ECO40 (壁付、自立共)仕様変更のご案内

タカノ(株)EX
2016年10月

変更概要: 電動、リモコン仕様時の仕様変更、価格変更

変更理由: 仕入れ先「株式会社ソムフィ様」「受信機」販売終了により

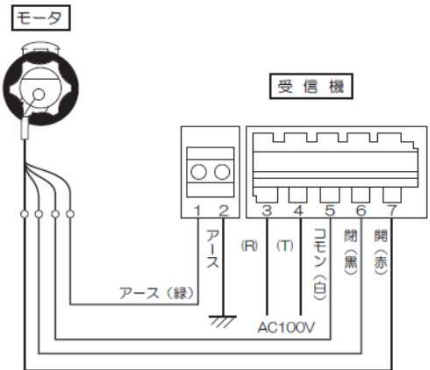
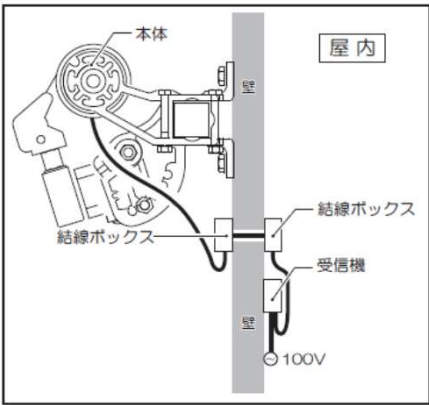
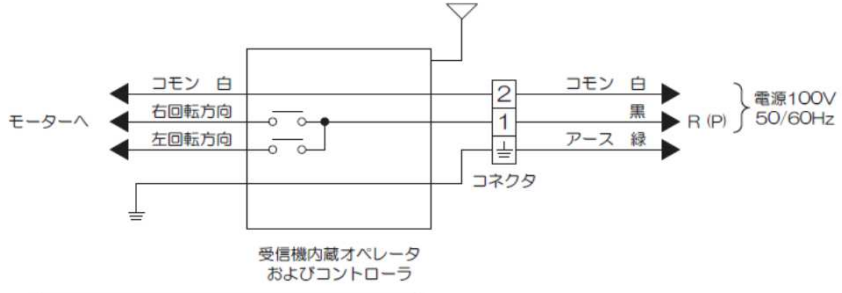
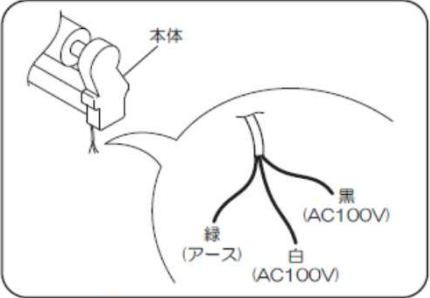
※スイッチ仕様の変更はありません。

配線図・モーター定格

機種	定格トルク	回転数 (rpm)		消費電流 (A)	消費電力 (W)	定格時間 (分)
	(Nm)	50Hz	60Hz			
525R3	25	12	14	1.55	155	5

受信機内蔵オペレータ
およびコントローラ

機種	定格トルク	回転数 (rpm)		消費電流 (A)	消費電力 (W)	定格時間 (分)
	(Nm)	50Hz	60Hz			
540R3	40	12	14	2.35	235	5
